# Landkreis Kronach, Rad-Orte-Katalog

Rad-Ort Nummer 18-001

Ort Ruppen, Einmündung KC12 in B173, Alter Bahndamm nach Kronach

## Situation

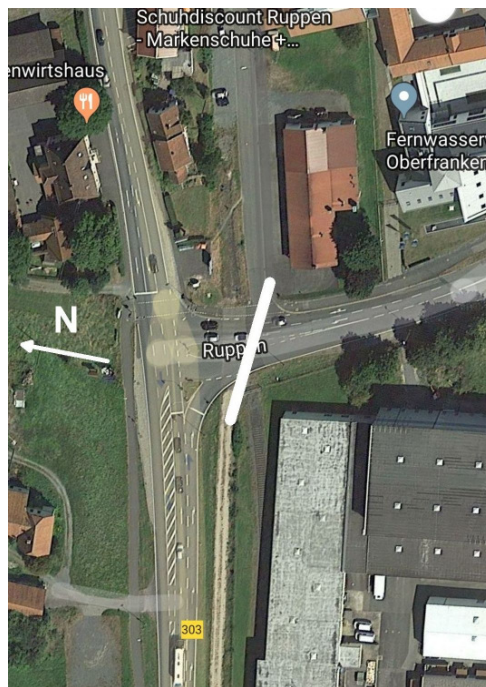
Der die KC12 kreuzende Fuß-/Radverkehr hat keinen gesicherten Überweg, weder zum alten Bahndamm noch in die Industriestrasse hinein. Der Bahndamm ist stellenweise weich, teilweise eingengt und beim ehemaligen Karst durch Randsteine, Wiese, losen groben Schotter, Treppenstufen unterbrochen. Abzweigungen in die Supermärkte und Firmen sind durch Zäune versperrt.

Keine sichere Überquerung der KC12 gewährleistet. Der alte Bahndamm ist in diesem Zustand nicht für den Fuß-/Radverkehr geeignet. Fussgänger und Radler scheinen hier nur geduldet zu sein.

In Ruppen über die Kreisstraße KC12 einen Fuß-/Rad-Überweg einrichten, mit Rad-/Fußgängerampel. An der Bundesstraße auf dem alten Bahndamm einen Fuß- und Radweg bis zum Landesgartenschau Gelände einrichten und befestigen, mit Abzweigungen in die Supermärkte und Firmen.
